Wielkopolskie Muzeum Niepodległości

Dotyczy: **Postępowania o udzielenie zamówienia publicznego pn.: Budowa Muzeum Powstania Wielkopolskiego 1918-1919 – postępowanie numer FA.261-4/2023.**

Zamawiający w ww. postępowaniu na podstawie art. 135 ust. 1 i 2 oraz 137 ust. 1 ustawy z dnia 11 września 2019 r. Prawo zamówień publicznych (tj. Dz. U. z 2022 r. poz. 1710 ze zm.) zwanej dalej Ustawą lub Ustawą Pzp, informuje o pytaniach i wyjaśnieniach do treści Specyfikacji Warunków Zamówienia (SWZ) oraz zmianach SWZ:

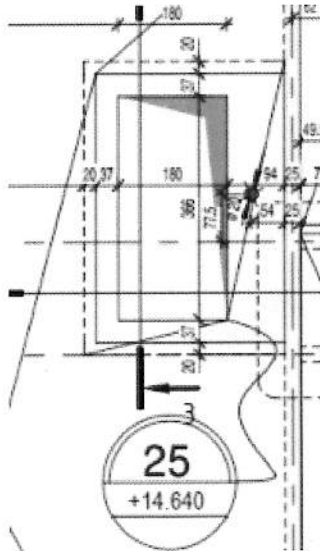
10. Prosimy o wskazanie czy otworowanie stropu +11,73 w osiach U5-BD ma być wykonane wg rys. MPWP-EX-STC-B-RE-071-0-0-Strop +10.13, +11.73, +12.09, +12.85. Zbrojenie, czy też wg MPWP-EX-STC-B-FP-004-0-0-Rzut piętra 04. Na rysunku MPWP-EX-STC-B-RE-071-0-0 otwór nie występuje, ale pojawia się on na MPWP-EX-STC-B-FP-004-0-0-Rzut piętra 04. Poniżej wycinki z przywołanych rysunków.

Na rysunku MPWP-EX-STC-B-FP-004-0-0-Rzut piętra 04 uwzględniono obowiązujące otworowanie wg aktualnych na dzień opracowania dokumentacji projektów branżowych. Uzupełniająco udostępniono rysunek MPWP-EX-STC-B-RE-071-0-1-Strop +10.13, +11.73, +12.09, +12.85, +14.64. Zbrojenie

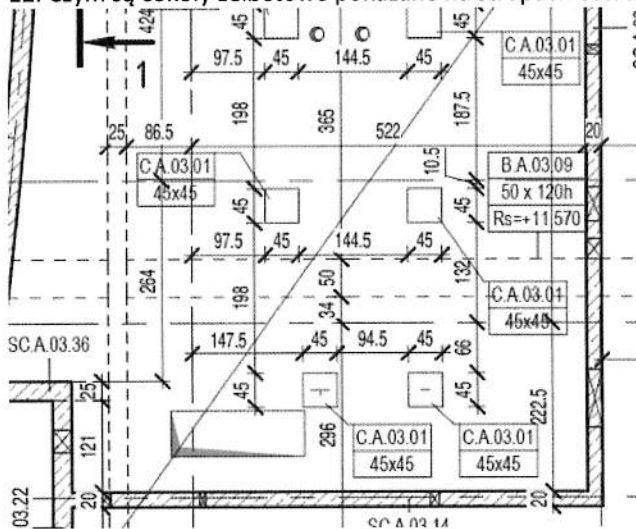
11. Prosimy o przekazanie rysunku zbrojonego stropu +14,64 w budynku B.

Udostępniono rysunek MPWP-EX-STC-B-RE-071-0-1-Strop +10.13, +11.73, +12.09, +12.85, +14.64. Zbrojenie

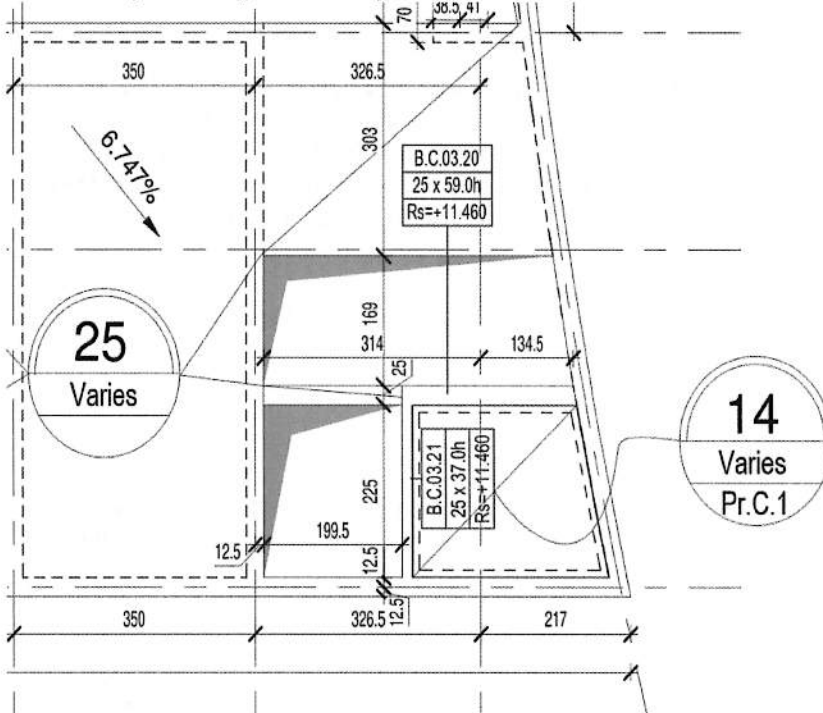
14. Prosimy o jednoznaczne podanie geometrii stropu przybudówki w budynku C tj. m.in. wartość i kierunek spadku.

Wartości i kierunki spadków wg architektury. Rysunek konstrukcyjny MPWP-EX-STC-D-FP-001-1-1-Rzut piętra 01 został doprecyzowany.

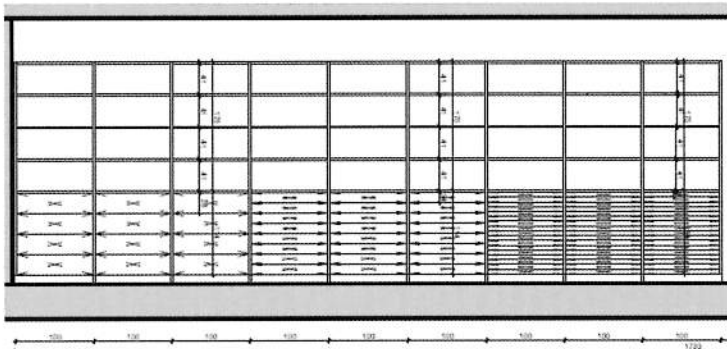
2. Prosimy o przekazanie dokumentacji uwzględniającej zbrojenie mikropali stanowiących fundamenty pod kładki pokazane na rys. MPWP-EX-STC-U-FP-000-4- Rzut fundamentów pod kładki .

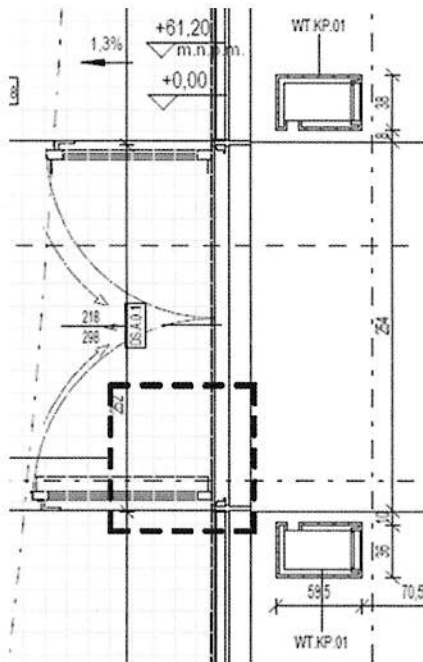
8. W Projekcie Wykonawczy Instalacji Sanitarnych, tom 2.3.2.1 PROJEKT INSTALACJI GRZEWCZYCH na wejściu do budynku A zamontowane są pionowe kurtyny powietrzne (poniżej fragment rys. MPWP-EX-HEA-A-FP-000-0-Rzut parteru - Instalacja centralnego ogrzewania

Zgodnie z powyższą uwagą w Projekcie Architektury 2.1 TOM 1 – ARCH na rys. nr MPWP-EX-ARC-A-FP-000-0-1-KONDYGNACJA 0 pokazano zabudowę kurtyny powietrznej (ozn. WT.KP.01) – patrz poniżej:

Informacje pokazane na powyższym rzucie architektonicznym nie są wystarczające do rzetelnej wyceny zabudowy meblowej tej kurtyny powietrznej. Prosimy o przekazanie detalu tej zabudowy meblowej, ze szczególnym uwzględnieniem poniższych informacji:

Dokumentacja projektowa, w tym specyfikacja materiałowa zawiera wystarczające dane do wyceny. Projekt wewnątrz zostanie przekazany na zasadach opisanych w § 2 pkt. 16 PPU i zgodnie z odpowiedzią na pytanie 168 z serii 25 opublikowaną 29.08.2023 r.
